Kystverket  
Postboks 1502  
6025 ÅLESUND

## Kystverket - utdyping innseiling til Florø - avklaring av detaljer knyttet til gjennomføring av tiltaket

Figur 1 Dybdekart over området rett utenfor Florø der hovedparten av utdypingssprengingene skal skje

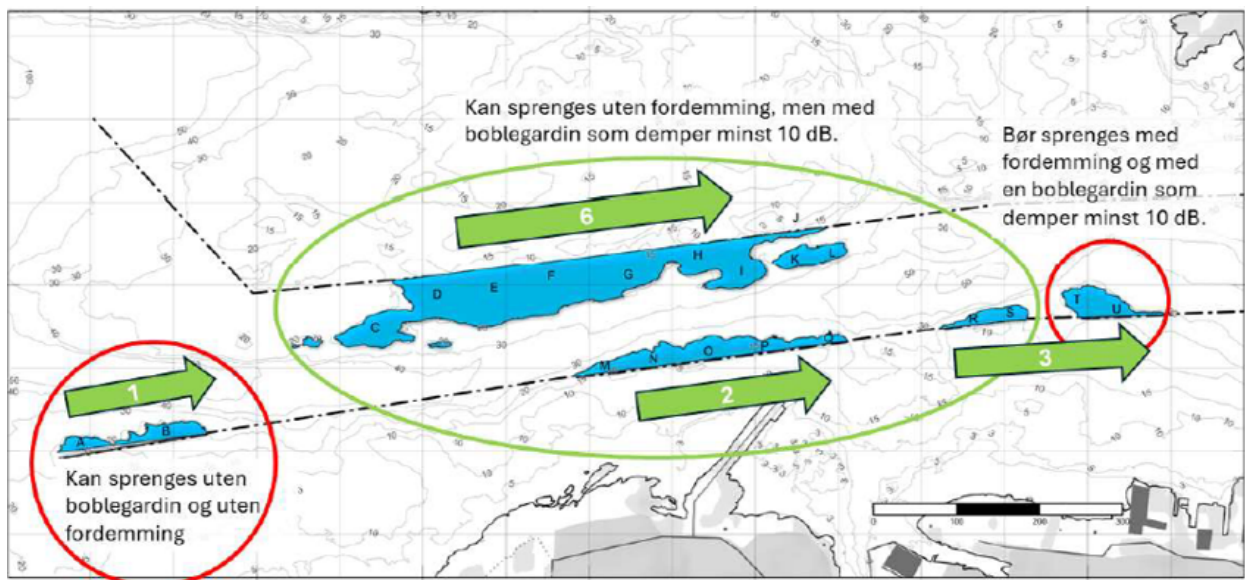
Multiconsult har dokumentert i sin rapport at skjærene lengst vest kan skje uten av bruk av boblegardin rundt Slakteriet sin slaktemerd og uten bruk av fordemming av borehullene, uten at spissstrykket (maks lydtrykk) ved slaktemerdene overskrider nivåer som forventes gis endret adferd eller midlertidige skader. Avstanden mellom delområde 1 og ventemerdene er ca. 2 km. Kystverket skriver at sprenging av de vestligste skjær skal utføres med fordemming som er ekstra sikkerhet og ber om godkjenning av at delområde 1 kan utføres som beskrevet i oversendelse datert 31. mai 2024.

Vi godkjenner at delfelt 1 kan sprenges med fordemming, men uten bruk av boblegardin rundt ventemerdene til Slakteriet, jf. tillatelsens vilkår 4.6. Vi vurderer tiltaket ikke utgjør risiko for skade og negativ påvirkning for fisk i ventemerdene basert på Multiconsults risikovurdering. Fiskeridirektoratet, Slakteriet og kommunen settes som kopimottaker og Multiconsults støyrappport legges ved brevet til orientering.
